Vysvětlení, doplnění a změna zadávací dokumentace č.2

Rekonstrukce krytého plaveckého bazénu v Poličce – 6.etapa

C KERAMICKÁ DLAŽBA GLAZOVANÁ

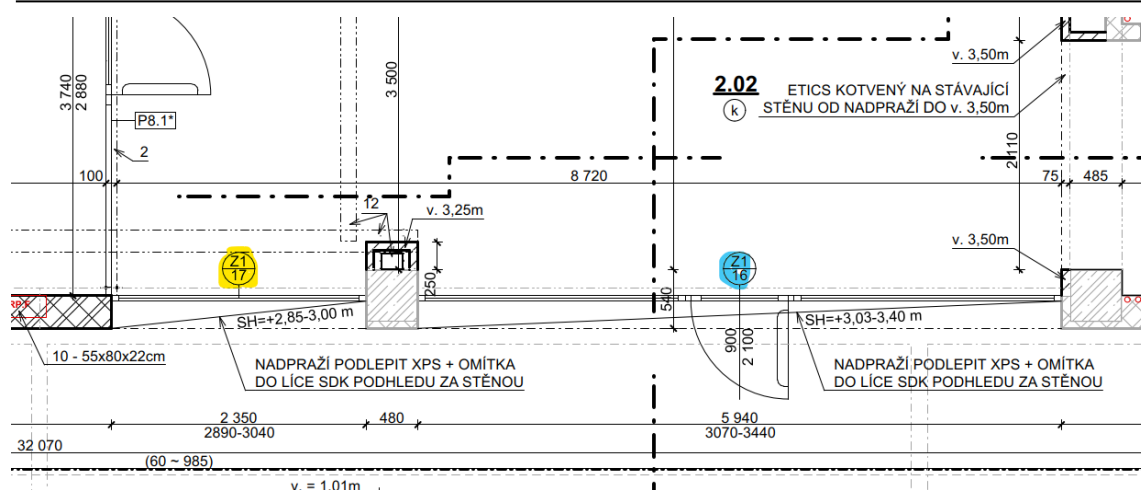
Od výrobce máme informaci, že tato dlažba v barvě tmavě šedé se už nevyrábí. Jak postupovat?

Konkrétní barevný vzor dlažby C.1 z řady Plural od Agrob Buchtal je neutral 3 (asphalt black), která je výrobcem vedená v barevné řadě tmavě šedých. Tento barevný odstín se podle našich informací prodává.
